日本原燃株式会社再処理事業所再処理施設の
再処理事業変更許可申請書の概要について
(第1ガラス固化体貯蔵建屋西棟の変更等について)

平成14年2月
経 済 産 業 省
原子力安全・保安院
核燃料サイクル規制課

第1図 第1ガラス固化体貯蔵建屋西棟の変更内容

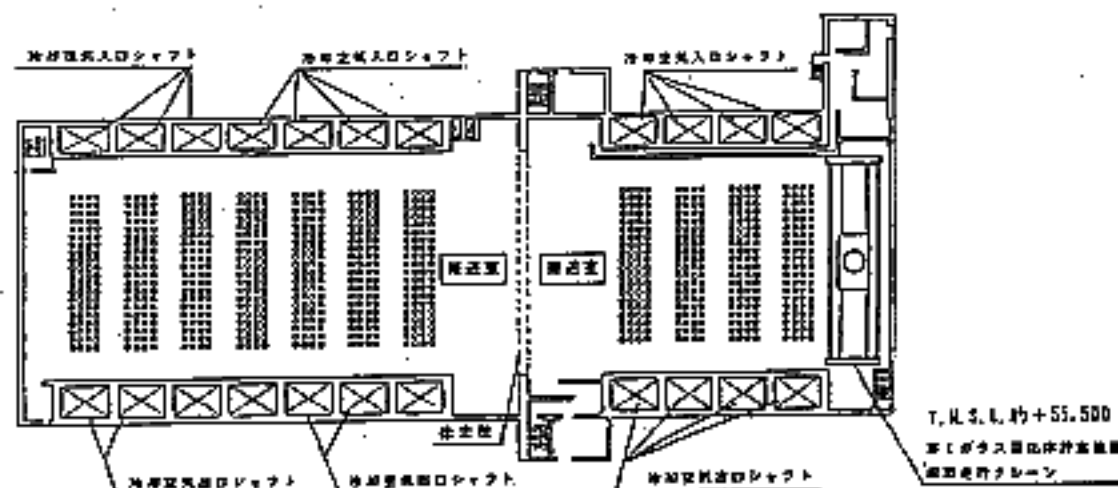
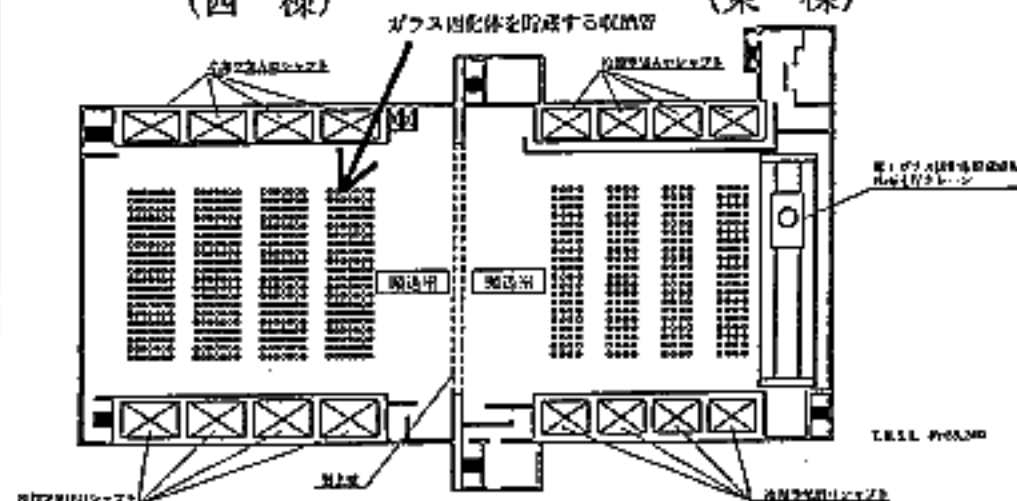
第1ガラス固化体貯蔵建屋西棟(以下、「KB(W)棟」という。)は、再処理施設のしゅん工後3年以内に設置することとして、既に許可済みである。今回、ガラス固化体貯蔵の効率化を図る観点から、ガラス固化体貯蔵設備のKB(W)棟の貯蔵ピットの基数を7基から4基に、構成を収

納管 80 本／基から収納管 140 本／基に変更する（第 1 図参照）。

これに伴い、第 1 ガラス固化体貯蔵建屋の建築面積を約 6,500 m^2 から約 5,700 m^2 に、このうち KB(W) 棟の建築面積を約 3,600 m^2 から約 2,800 m^2 に変更するとともに、第 1 ガラス固化体貯蔵建屋換気設備の KB(W) 棟排気フィルタ ユニットを 14 基から 8 基に、KB(W) 棟貯蔵ピット収納管排気フィルタ ユニットを 2 基／系列×3 系列から 2 基／系列×2 系列に、KB(W) 棟貯蔵ピット収納管排風機を 2 台／系列×3 系列から 2 台／系列×2 系列に変更する。また、北換気筒のハル・エンド ピース及び第 1 ガラス固化体貯蔵建屋換気筒の排気量を約 17 万 m^3/h から約 14 万 m^3/h に変更する。

第2図 使用済燃料受入れ・貯蔵建屋の低レベル廃液処理の変更概要

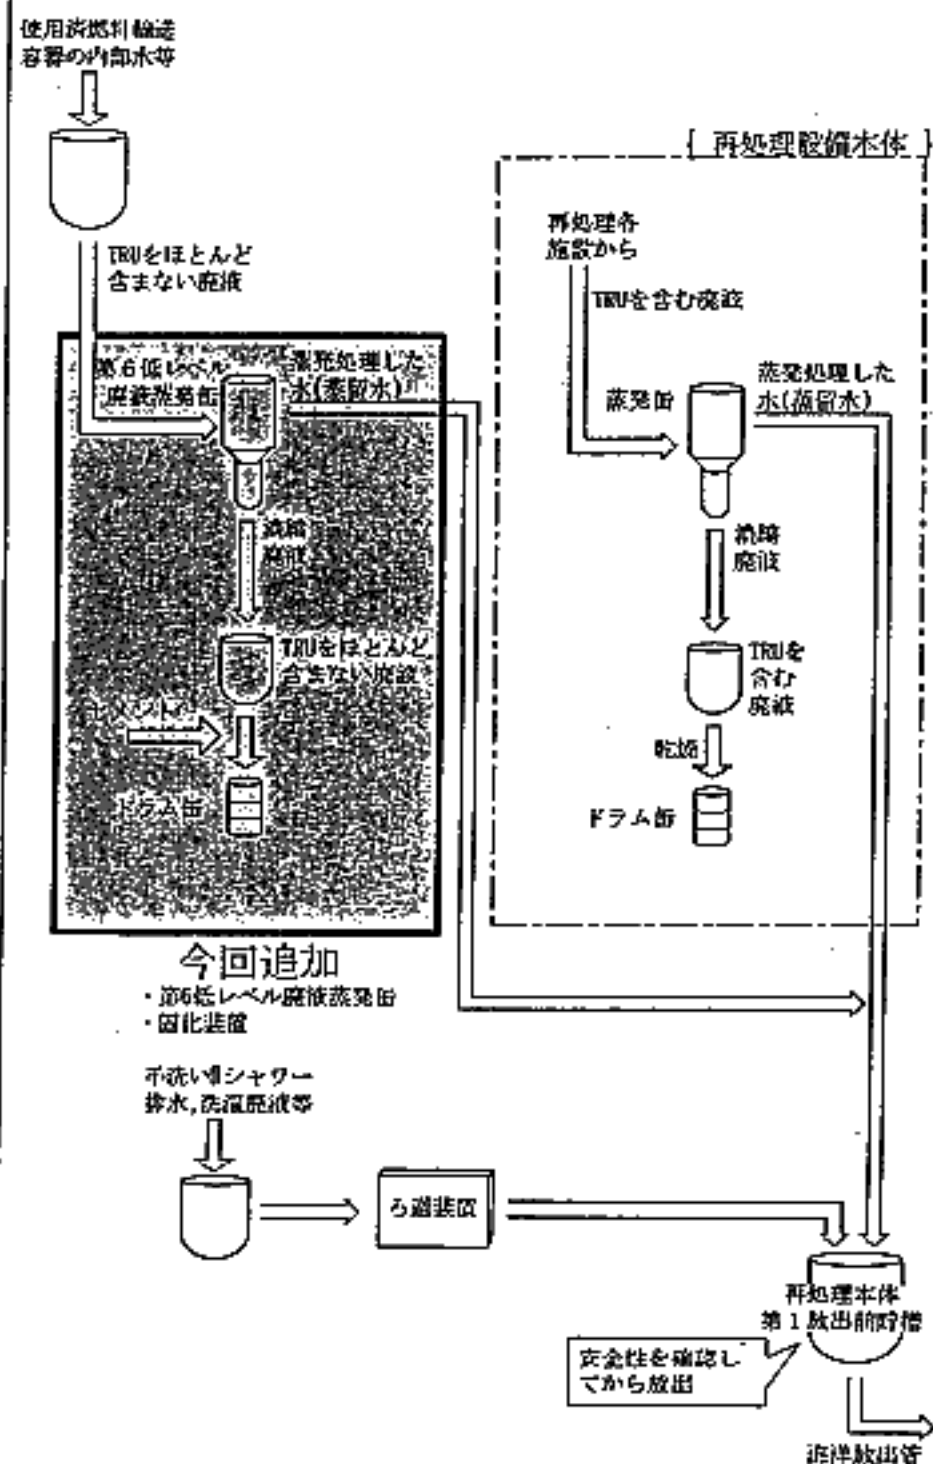
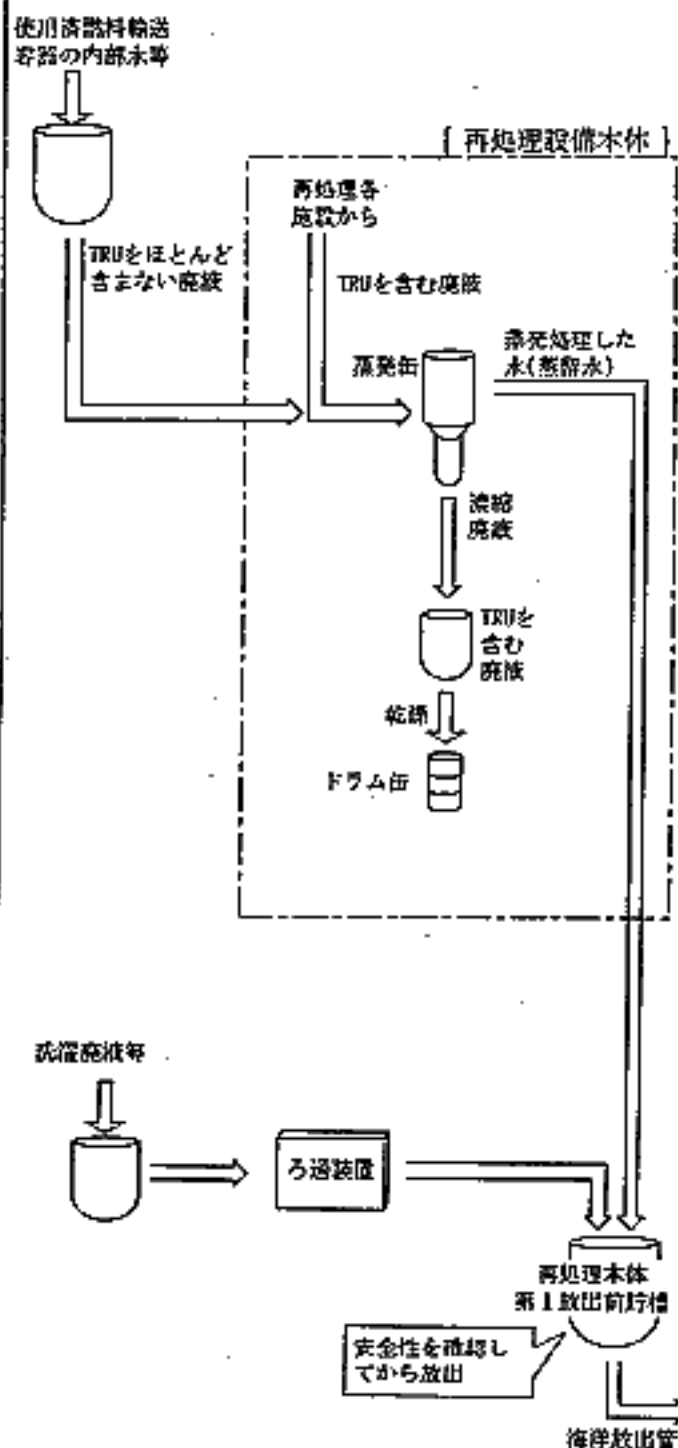
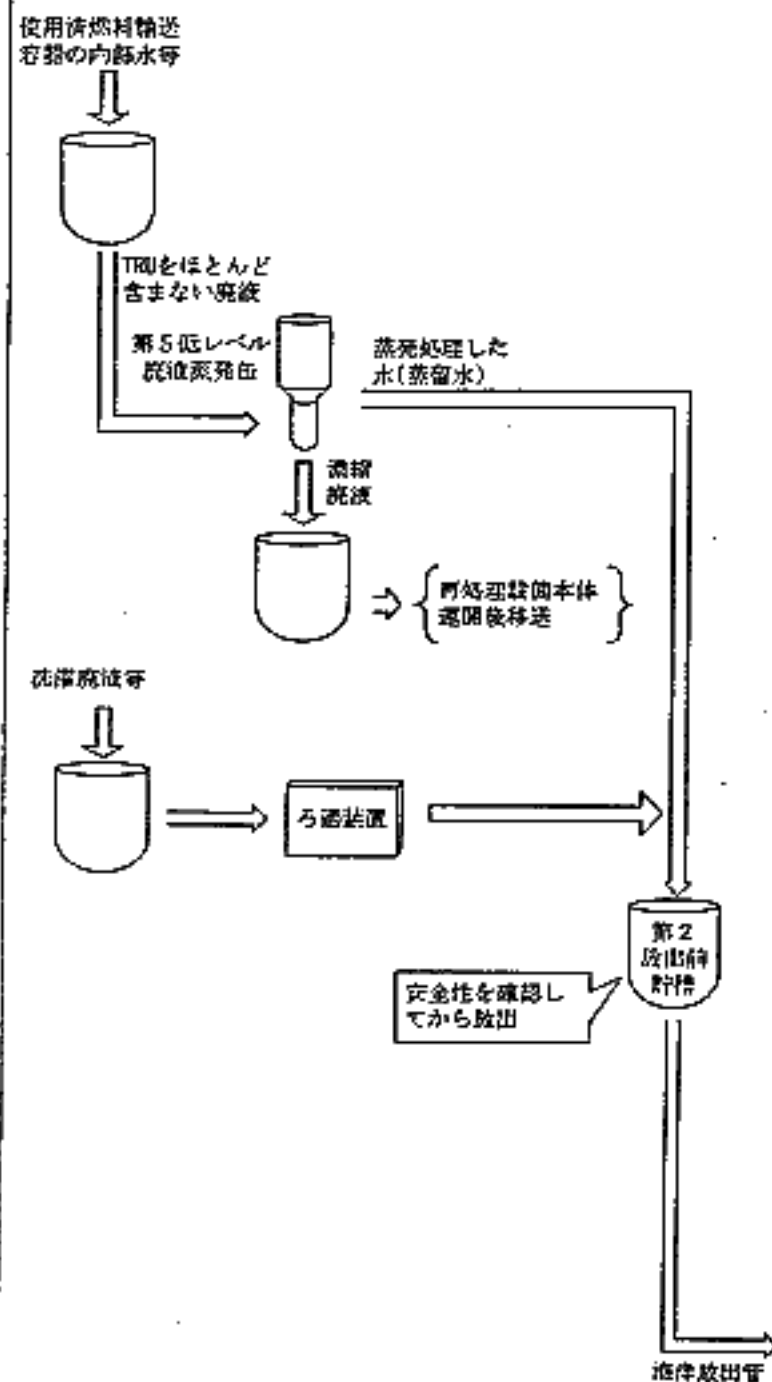
廃棄物管理に係る運用性向上の観点から、使用済燃料の受入れ及び貯蔵に係る施設（以下、「F 施設」という。）から発生する低レベル廃液を再処理設備本体等から発生する低レベル廃液と分離して処理するために、低レベル廃液処理設備に第 6 低レベル廃液蒸発缶を、低レベル固体廃棄物処理設備に固化装置を設置する（第 2 図参照）。

これに伴い、液体廃棄物の廃棄施設の低レベル廃液の蒸発処理能力を、13 m^3/h から 15.5 m^3/h に変更する。また、固体廃棄物の廃棄施設の低レベル濃縮廃液の処理能力を約 0.2 m^3/h から約 0.2 m^3/h 及び 200 ℓ ドラム缶約 2 本／日に変更する。
